方案	张洪涛	张洪涛
专业负责人	张洪涛	张洪涛
设计	张洪涛	张洪涛
校核	张洪涛	张洪涛
审核	张洪涛	张洪涛
项目负责人	张洪涛	张洪涛
批准	张洪涛	张洪涛
会签栏		
建筑	张洪涛	张洪涛
结构	张洪涛	张洪涛
给排水	张洪涛	张洪涛
电气	张洪涛	张洪涛
暖通	张洪涛	张洪涛
节能	张洪涛	张洪涛
建设单位	江苏省海州高级中学	
项目名称	江苏省海州高级中学东校区规划与建筑设计——教学楼	
图名	外墙详图（四）	
项目编号	2014-1304A	专业 建筑
设计阶段	施工图	图幅编号 J4-10-G2
版号	A	出图日期 2015.11.10

建设单位	江苏省海州高级中学			
项目名称	江苏省海州高级中学东校区规划与建筑设计—教学楼			
项目编号	2014-1304A	专业	建筑	
被修改图号			通知单编号	JB01
被修改版号			修改日期	2015.11.10

## 设计修改(补充)通知单

## 连云港市房屋建筑工程施工图设计文件

25 1:50

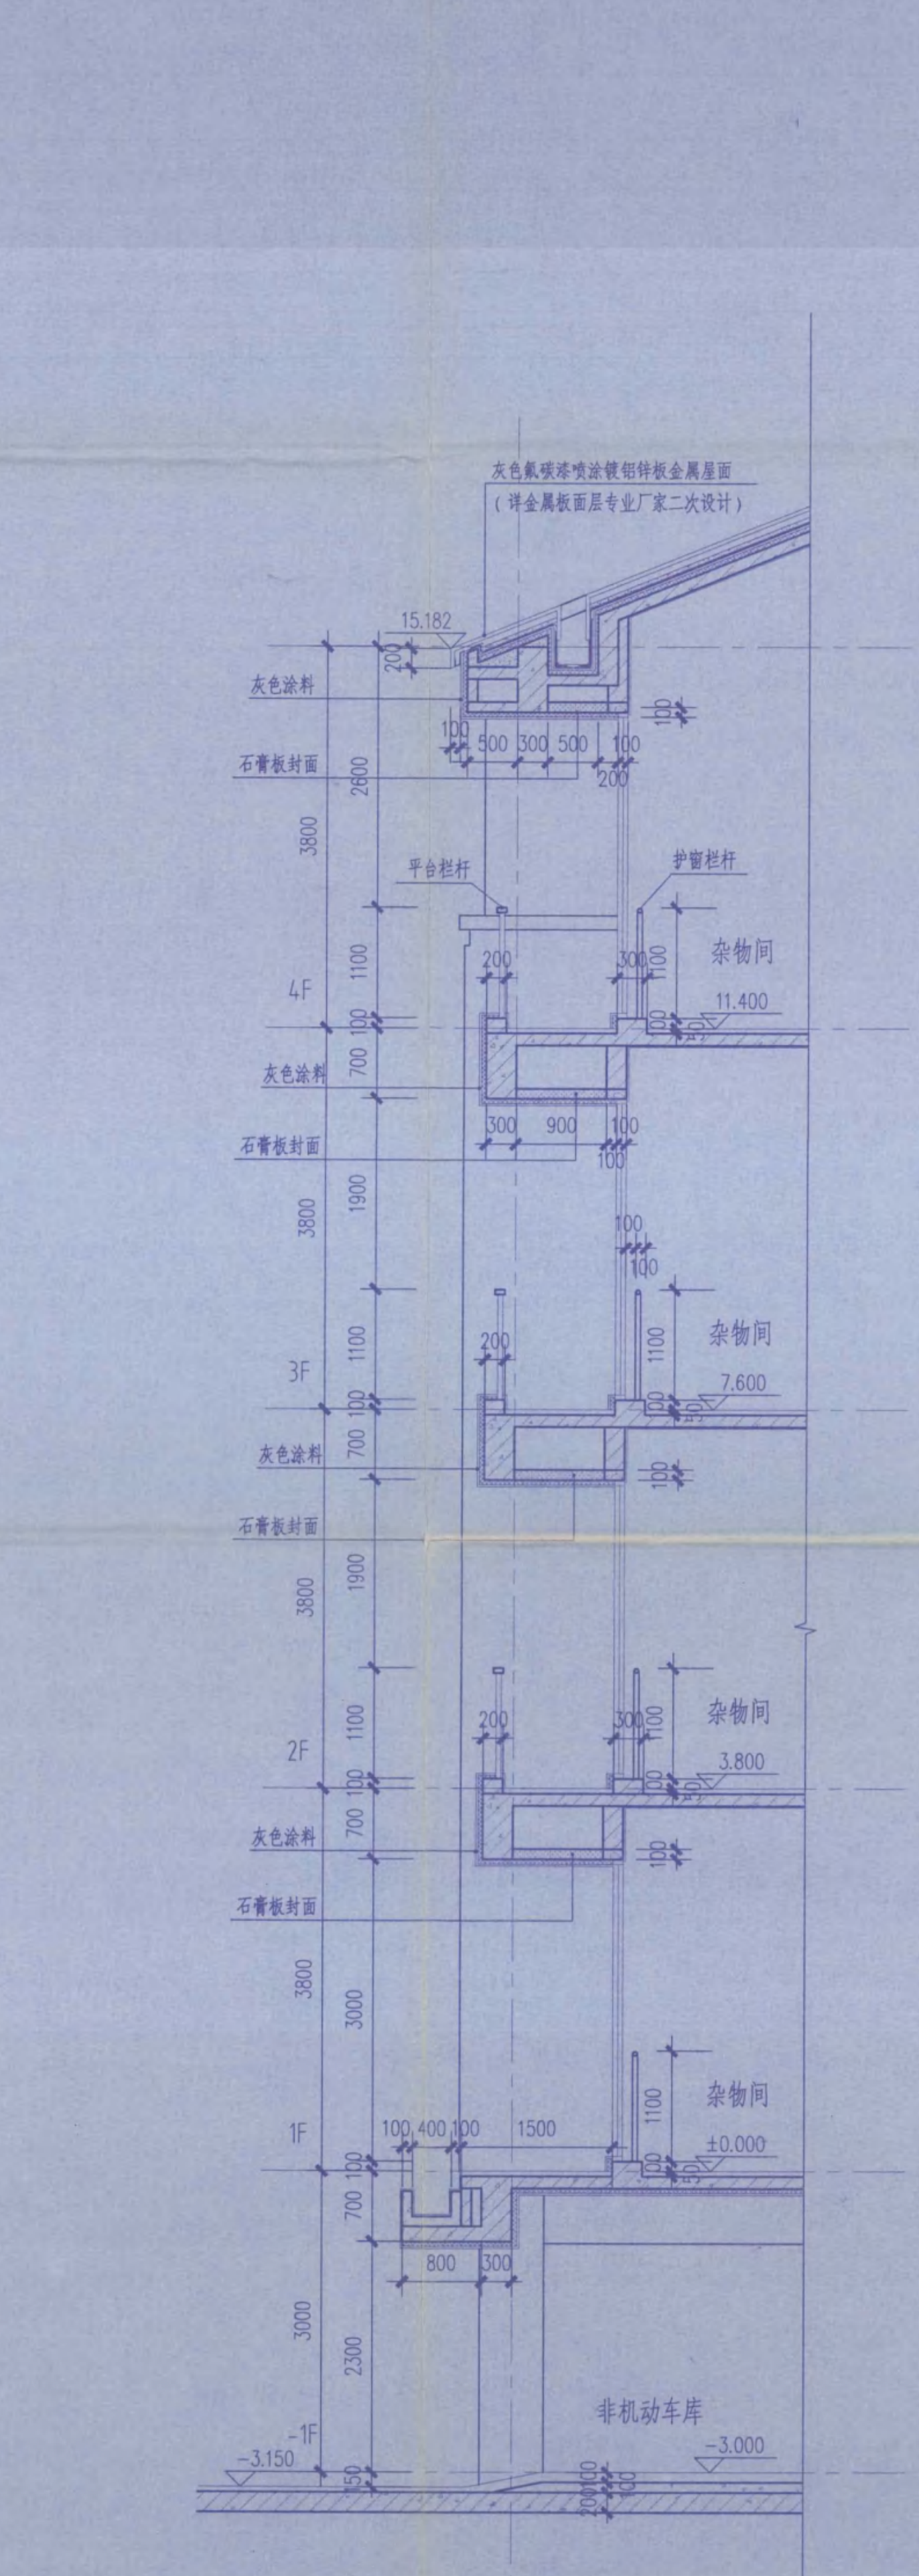
1. 将1-5层平面中,6轴与E轴、N轴、W轴交界处的门窗编号MQ01改为C0630、C0631、C0613,具体做法详见JB02、JB03、JB04、J012-G2(门窗表及门窗立面大样(三))、J202-G2(东立面 西立面)-西立面、J411-G2(外墙详图(五))-21.
2. 将1-5层平面中,6轴与Y轴、P轴、X轴交界处的门窗编号MQ02改为C1830 和 C1836,具体做法详见JB02、JB03、JB04、J012-G2(门窗表及门窗立面大样(三))、J201-G2(南立面 北立面)-北立面、J410-G2(外墙详图(四))-20.

建设单位	江苏省海州高级中学		
项目名称	江苏省海州高级中学东校区规划与建筑设计——教学楼		
项目编号	2014-1304A	专业	建筑
被修改图号	J102-G1	通知单编号	JB02
被修改版号		修改日期	2015.11.10

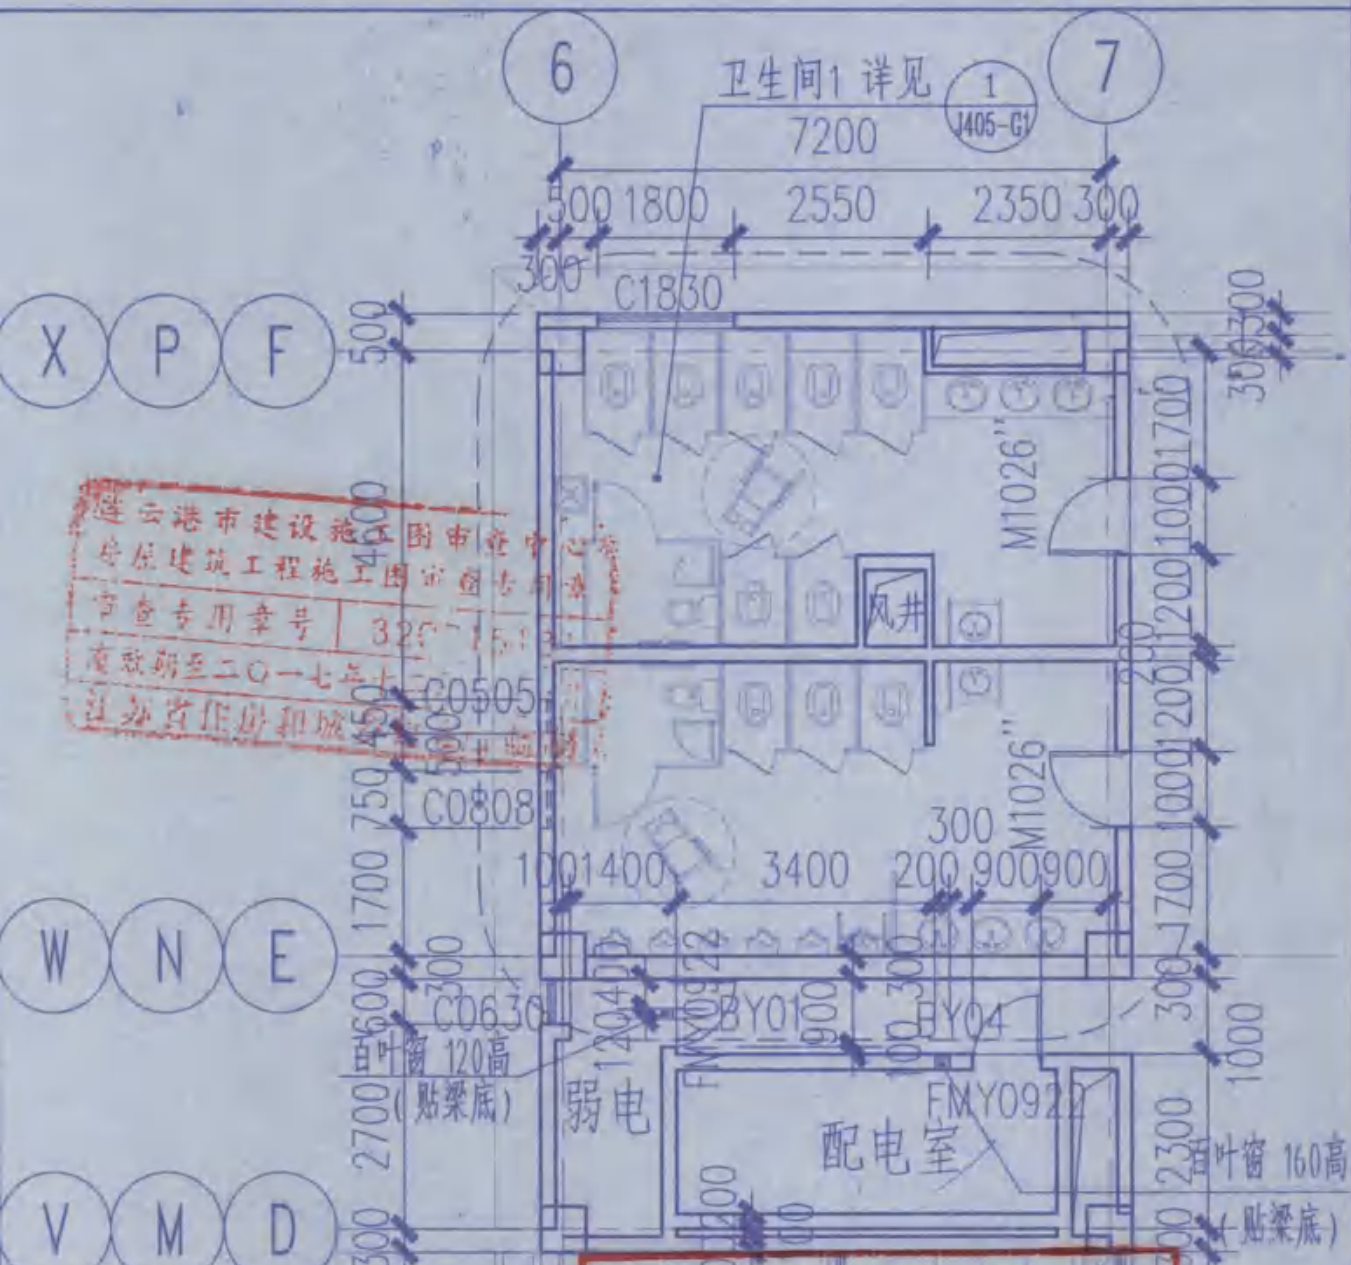
根据近期甲方发来的函文,要求取消原设计方案中的玻璃幕墙,现修改(补充)如下:

东南大学建筑设计研究院有限公司	项目编号	2014-1304A	专业	建筑
	被修改图号	J005-G2	通知单编号	JB05

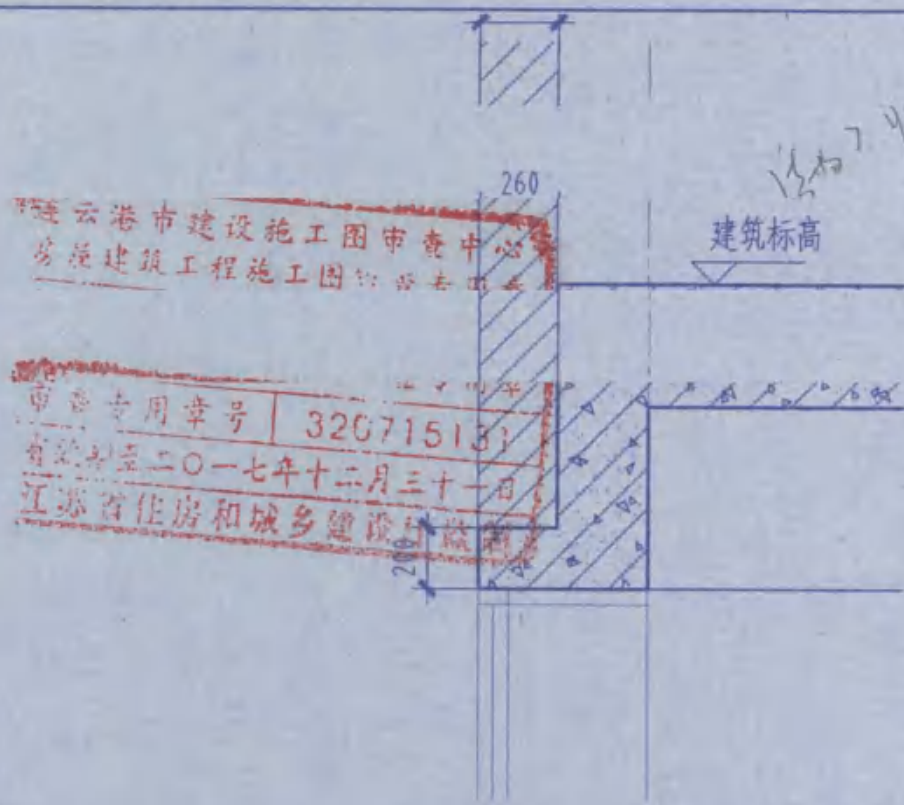
调整混凝土复合自保温砌块与梁板间的连接构造, 修改(补充)如下:

### 参与节能计算部分的北墙和卫生间2的北墙

项目编号	江苏东校区高级中学	专业	建筑
被修改图号	J407-G1, J408-G1, J409-G1, J412-G1, J413-G1	通知单编号	JB10
被修改版号		修改日期	2016.3.30

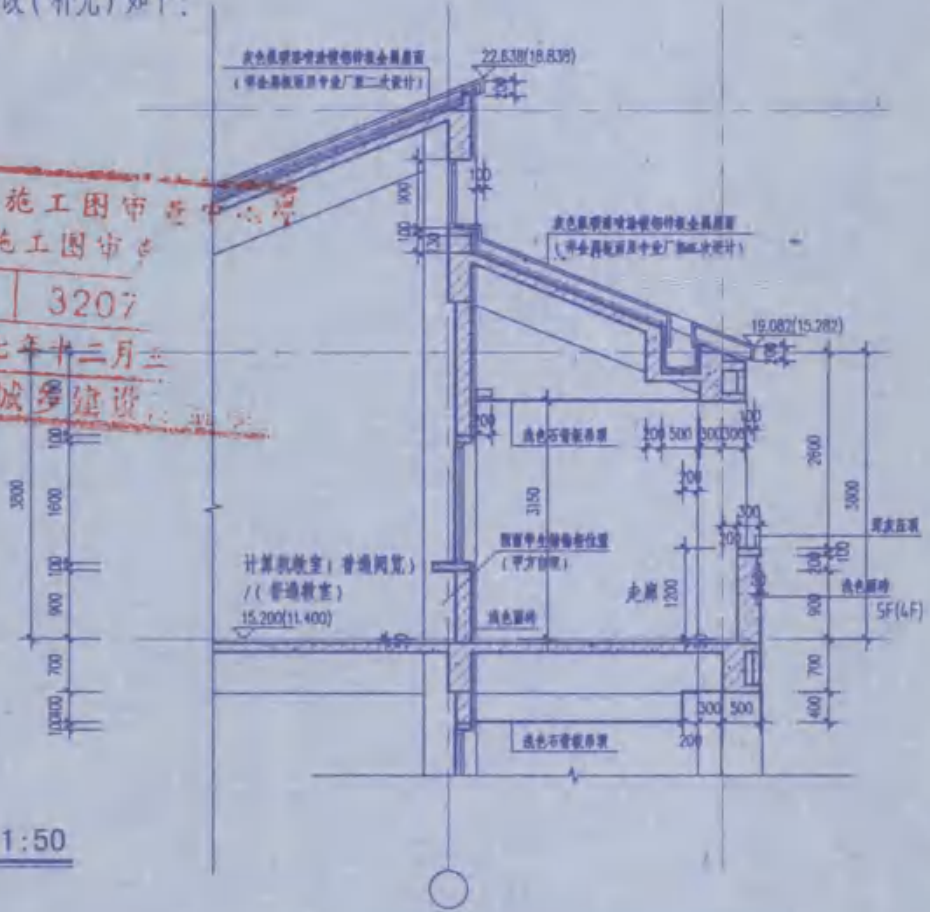
为确保雨落水管的走管, 对教学楼顶层处的走廊部位吊顶做局部调整, 涉及的图纸有: 外墙详图 (一) J407-G1中的图1-5、外墙详图 (二) J408-G1中的图6、外墙详图 (三) J409-G1中的图9-12、外墙详图 (七) J413-G1中的图31-33, 现修改 (补充) 如下:

顶层吊顶与东西两侧边梁的交接处理详见J409-G1中的图13和J413-G1中的图28。  
J412-G1中图29的各层休息厅处增加吊顶处理, 吊顶的做法同图28。
